# SAINT-JEAN-DE-LUZ

## Révision du Plan Local d'Urbanisme

### Analyse des avis des Personnes Publiques Associées

Octobre 2019

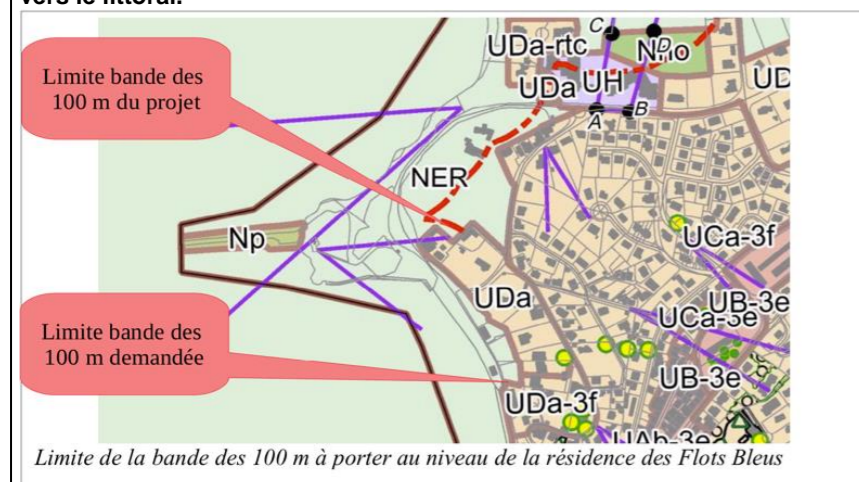
Cette bande littorale qui s'étend depuis la limite communale de Guéthary s'interrompt à la pointe de Sainte Barbe, « la configuration urbaine de la Baie » l'excluant de l'application du L121-16<sup>1</sup>. Or les espaces présents entre Sainte-Barbe et le début du boulevard Thiers ne sont pas urbanisés mais uniquement constitués de jardins. **En conséquence, la largeur de la bande qui pourra être réduite à moins de 100 m pour venir se caler sur le bâti existant, devra être étendue jusqu'à l'extrémité de la résidence des Flots Bleus (au bout du boulevard Thiers).**

**La zone UDa devra ainsi être réduite pour venir épouser le contour du bâti existant, et non pas les fonds de parcelles orientés vers le littoral.**

La correction du périmètre de la bande littorale sera réalisée comme demandé.

La zone UDa sera redessinée pour venir épouser le contour du bâti existant.

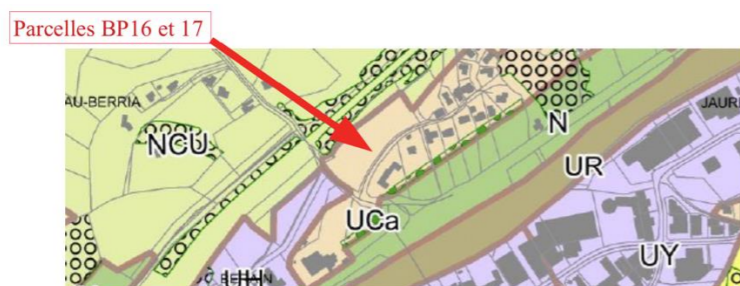
Il apparaît cependant que le projet de révision a supprimé des espaces de coupures les parcelles BP 16 et BP 17 au quartier d'Acotz Nord, sans aucune justification. **Le document devra apporter des argumentations.**

Les parcelles BP 16 et BP 17 étaient proposées en zone constructible pour la réalisation d'une opération de logements sociaux, sous forme d'habitat individuel dense d'une capacité d'une vingtaine de logements. Cette orientation était identifiée par un emplacement réservé « mixité sociale » identifié au plan des servitudes d'utilité publique. Par ailleurs, les terrains, artificialisés, ne revêtaient pas un caractère paysager remarquable.

**Les parcelles seront reclassées en zone Ncu (coupure d'urbanisation).**

Cette modification du document graphique n'aura qu'une incidence très mineure sur les objectifs quantitatifs de production de logements sociaux et ne remettra pas en cause les orientations générales du PADD.

Photo depuis le chemin d'Aguerria avec vue mer

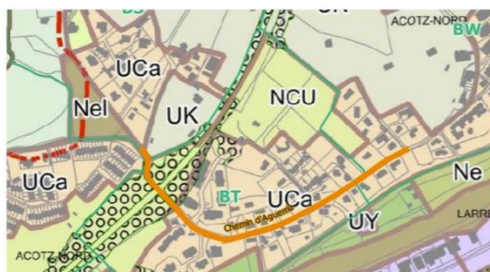
Le projet de PLU s'appuie bien sur les critères énumérés ci-dessus pour identifier les EPR ainsi que sur une analyse topographique permettant de mieux fixer les covisibilités potentielles. Cette analyse doit conduire à qualifier une partie du secteur Acotz-Nord-Berain (plus particulièrement la zone située au nord du chemin d'Aguerria qui est implanté en ligne de crête) en EPR :

Plus généralement, les terrains situés au nord de cette ligne devront être inclus dans les EPR.

**Le périmètre des Espaces Proches des Rivages sera donc redessiné comme demandé.**

#### • Les secteurs « Elan » d'Acotz-Nord-Berain, Larrebidea, Alturan et Sud de la FAPA

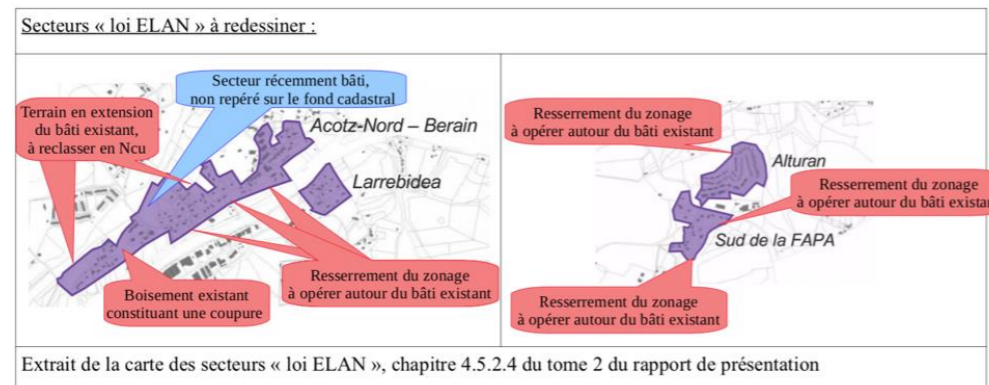
#### Certains secteurs « Elan » ne respectent pourtant pas ces critères et doivent être ajustés :

- Le secteur d'Acotz-Nord-Berain serait découpé en deux secteurs ELAN au niveau du boisement situé au sud-ouest de la résidence Mendi-Eder car les constructions de part et d'autre de ce boisement sont situées à une distance de plus de 80 m et ne respectent donc plus le critère des 30 m.
- Les parcelles BP16, BP17 et BT74, situées en extension du bâti existant, devraient être reversés en zone NCU.

Enfin, la délimitation devra être reprise pour être calée sur le bâti existant, et non sur le parcellaire. Il en sera de même pour les secteurs d'Alturan et du Sud de la FAPA.

Ces modifications seront apportées au zonage.

Ces modifications seront apportées au zonage.

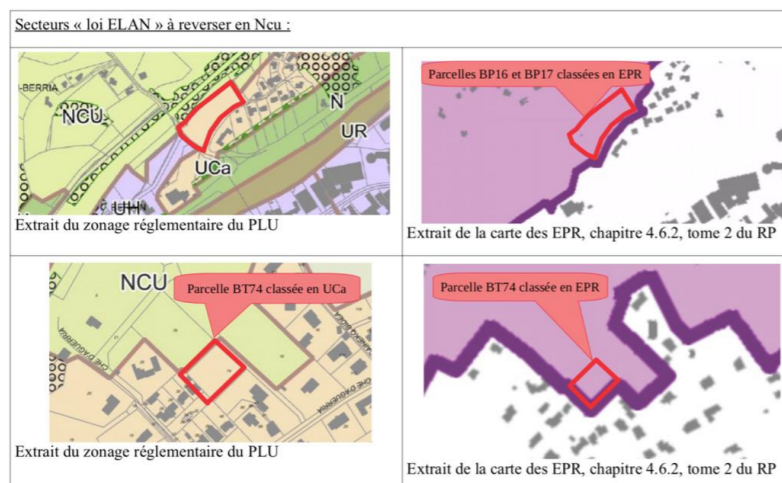
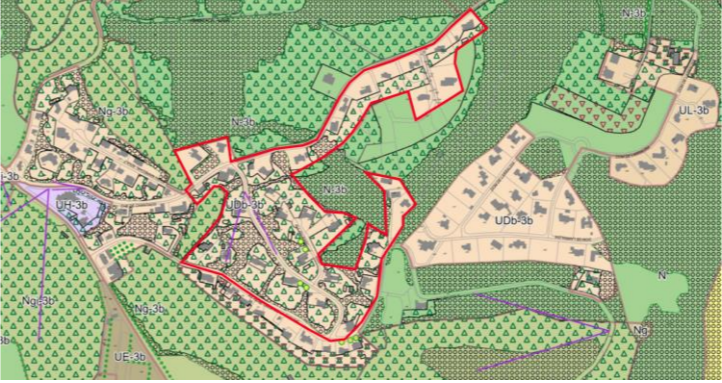
Dans le projet de PLU, les parcelles BP16, BP17 et BT74 incluses dans le secteur « loi ELAN » Acotz-Nord-Berain sont situées en EPR. Sachant que leur classement en EPR est justifié et que les secteurs « loi ELAN » ne peuvent être définis qu'en dehors des EPR, il apparaît nécessaire de **retirer ces parcelles du secteur « loi ELAN »**.

Le zonage sera redessiné pour venir épouser le contour du bâti existant :

- La parcelle AO 312 sur le secteur d'Alturan sera reclassée en zone agricole A.
- La parcelle AO 247 sur le site de la FAPA sera reclassée en secteur Ne.
- Les parcelles AP 143, 193, 264, 267, 268 et 271 pour partie et AP 144, 196, 284, 291, 292 et 295 en totalité, au Sud de la FAPA seront reclassées en zone naturelle N.

Ces modifications seront apportées au zonage.

zone UAa

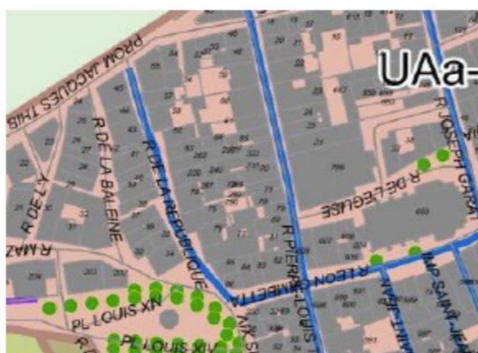
Les études du projet de PPRi ont identifié des secteurs (dont une zone UAa couvrant la partie historique du centre-ville) comme potentiellement inondables. Il est donc recommandé, dans l'attente de l'approbation du PPRi, de ne pas accroître les risques d'inondation sur ces secteurs.

**Le document graphique sera complété pour indiquer « i » ces zones soumises au risque d'inondation.**

Extrait de la carte présentant le fonctionnement écologique du territoire luzien ; en flèche pointillée mauve, le corridor écologique secondaire ; repéré en rouge, la zone de conflit avec le projet de zone d'activités.

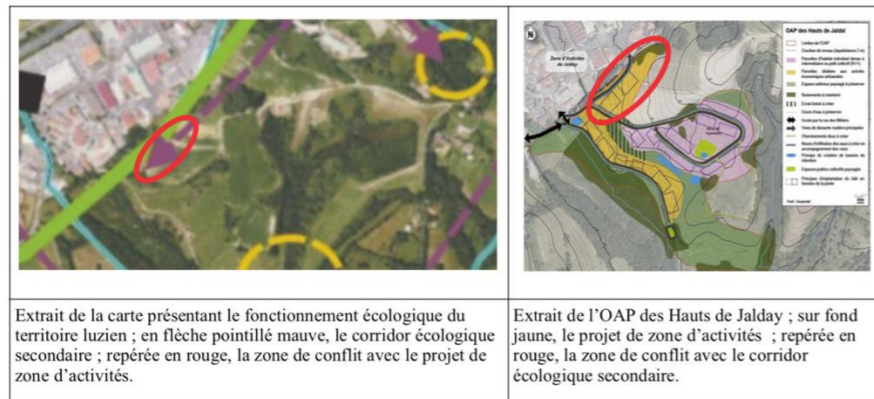
Sur cette même carte, un corridor écologique secondaire est situé dans le secteur où est prévue l'OAP des Hauts de Jalday. L'aménagement prévu ne semble pas le prendre en compte.

Il convient de bien interpréter la carte du fonctionnement écologique de la page 60 du tome 1 du rapport de présentation. Elle fait figurer les grands principes de ce fonctionnement sous forme de symboles qui n'ont pas la prétention d'une localisation géographique précise, mais d'illustrer les dynamiques en jeu.

Extrait de la carte hiérarchisant les enjeux environnementaux sur le site de Jalday IV : en rouge les secteurs à enjeu fort, en orange moyen, en jaune faible, en blanc nul ; reporté en bleu, le contour du projet urbain.

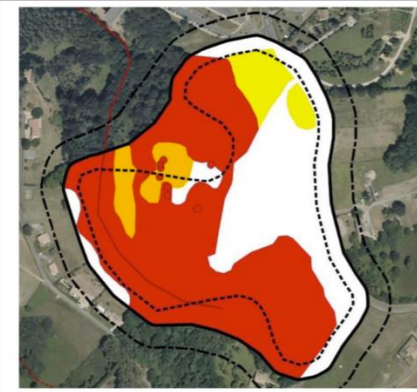
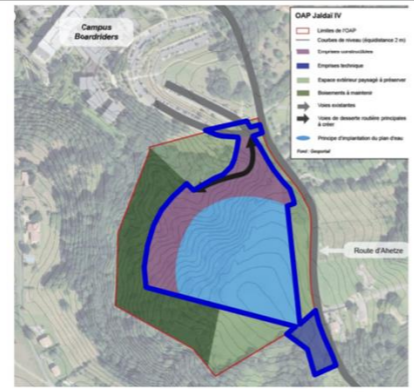
Les enjeux environnementaux de ce site sont cartographiés et hiérarchisés. Une large majorité du site est classé en enjeu fort. Il est précisé que cela correspond à une contrainte pouvant être partiellement intégrée dans le cadre du projet et nécessitant la mise en œuvre de solutions compensatoires. Les pages suivantes présentent la déclinaison de la séquence Éviter-Réduire-Compenser (ERC) d'un point de vue qualitatif, mais pas quantitatif. Or, **au vu de la surface concernée (près de 4 ha), l'étude de l'impact environnemental de ce projet doit être approfondie.**

De plus, si ce projet devait se réaliser, la zone boisée entourant la partie ouest du site identifiée en enjeu fort devra être reclassée en zone naturelle pour s'assurer de sa parfaite préservation, non garantie en maintenant un zonage en 1AUy.

**Le zonage sera corrigé en ce sens. De l'ordre de 1,5 ha sur 7,5 ha seront reclassés en zone N.**

Cartographie de synthèse des enjeux écologiques du territoire luzien  
(Source : Rapport de présentation p.63)

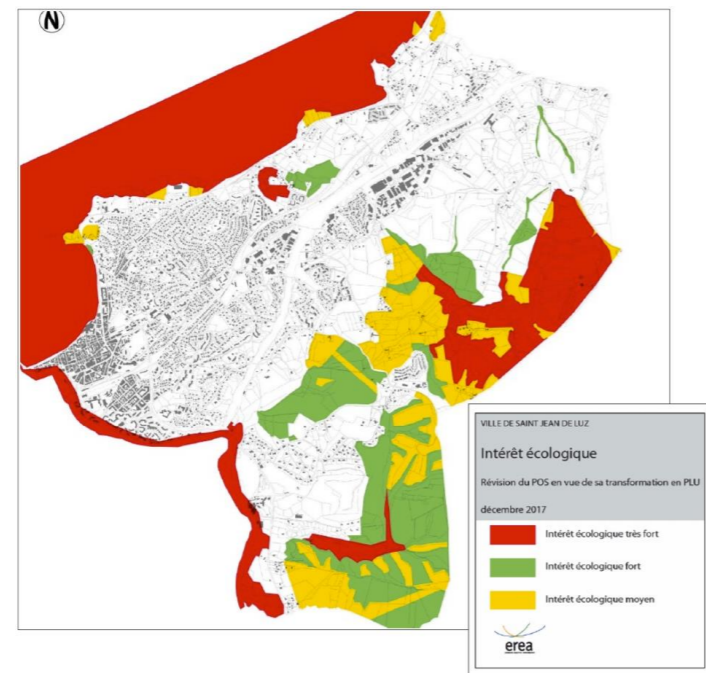
La MRaE note que l'ensemble des enjeux liés aux milieux naturels fait l'objet d'une hiérarchisation illustrée au sein d'une cartographie de synthèse lisible, mais dont la sémiologie graphique interroge par l'ordre de graduation choisi pour les couleurs rouge, vert, jaune. En outre, l'absence de carte de synthèse évoquée préalablement ne permet pas d'opérer une comparaison suffisante pour une bonne prise en compte des différents espaces.

**Cette carte de synthèse sera réalisée comme demandée et rajoutée au rapport de présentation.**
